SERVICE INFORMATION NO. SI D4-032

Engine

<u>Technische Mitteilung Nr. / Datum:</u> <u>Service Bulletin No. / Date</u>	TM TAE 125-0003, Revision 5 / 01.06.05 TM TAE 125-0003, Revision 5 / June 1 st , 2005
<u>Betrifft:</u> <u>Subject:</u>	Öldrucksensor, Reparatursets POIL and PRAIL Oil pressure sensor, repair sets POIL and PRAIL
<u>Betroffenes Luftfahrtgerät:</u> <u>Type affected:</u>	TAE 125-01 TAE 125-01
<u>Betroffene Geräte-Nr.:</u> <u>Models affected:</u>	alle all
<u>Einstufung:</u> <u>Compliance:</u>	Kategorie 2 – Zuverlässigkeit Category 2 – reliability
<u>Dringlichkeit:</u>	Maßnahmen sind innerhalb der folgenden 100 Flugstunden auszuführen.
<u>Accomplishment:</u>	Measures have to be performed within the next 100 flight hours.
<u>Grund:</u>	<u>Reparatursets:</u> Vermeidung von Schäden an den Steckeranschlüssen <u>Öldrucksensor:</u> Vermeidung von Vibrationen am Öldrucksensorstecker
<u>Reason:</u>	<u>Repair sets:</u> Prevention of damages at the plug connections <u>Oil pressure sensor:</u> Prevention of vibrations at the oil pressure plug

TM TAE 125-0003, Revision 5 / June 1st, 2005

Bild / Figure 1
Einbaulage Öldrucksensor / Position Oil Pressure Sensor

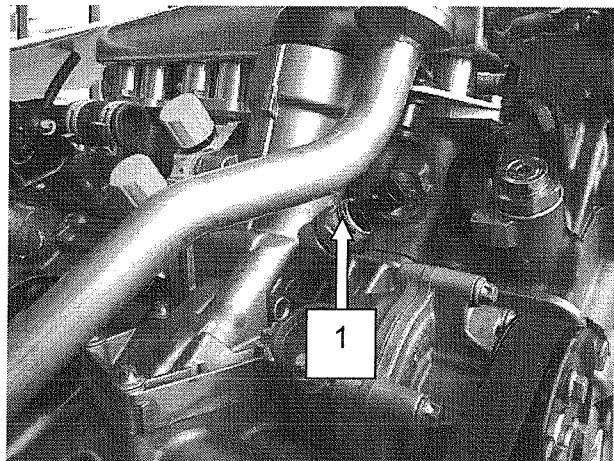
Remove the electrical plug from the oil pressure sensor carefully (fig.1).

Bild 2 / figure 2
Alte Version (auszutauschen) / Old version (to exchange)

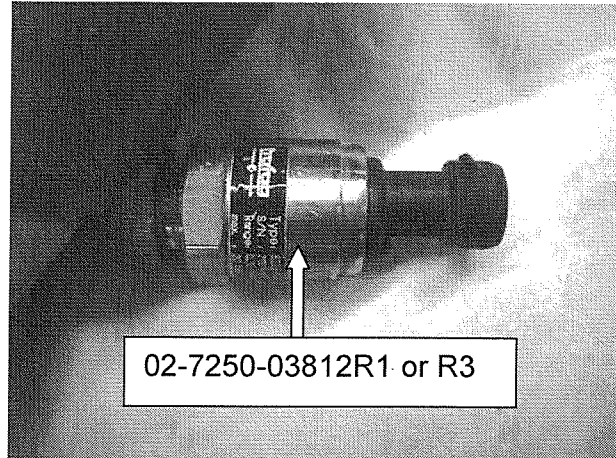
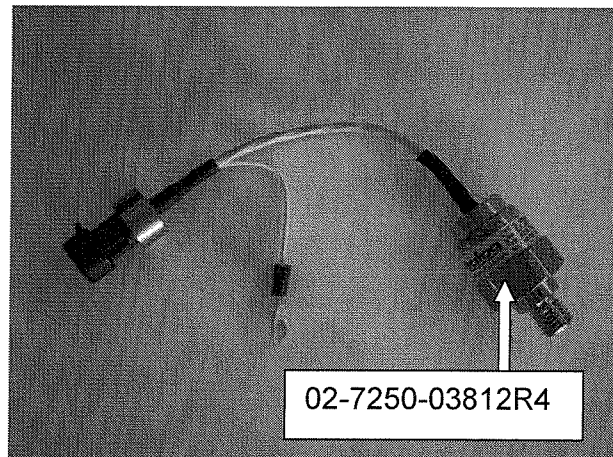
Install the new oil pressure sensor 02-7250-03812R4 (fig. 3) using a new sealing ring 02-7250-03139R2 in place of the old oil pressure sensor 02-7250-03812R1 or R3 (fig.2).

Torque: 20Nm.

Bild 4 / figure 4

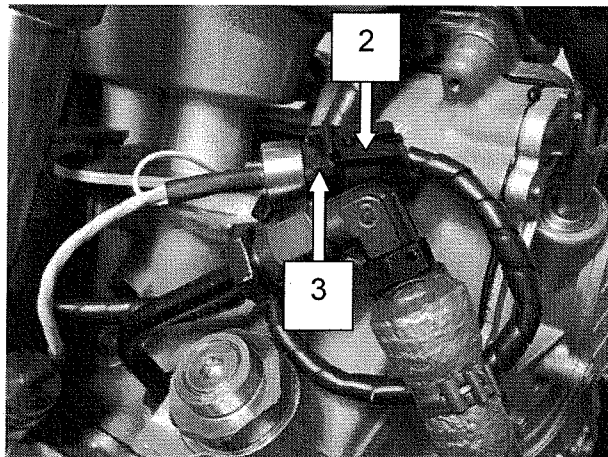
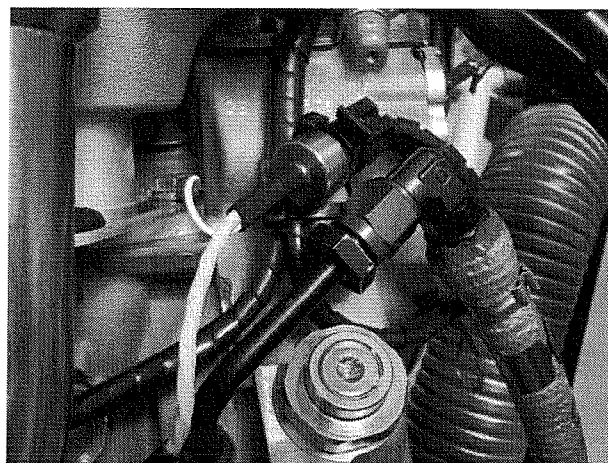
Connect the new oil pressure sensor. Fix the plug connection to the cylinder head using cable ties (fig. 4 and fig. 5). Attention is to be paid absolutely to that, that the wires don't apply tension to the plug connection. Do not attach in no case the plug connection to the oil pipe.
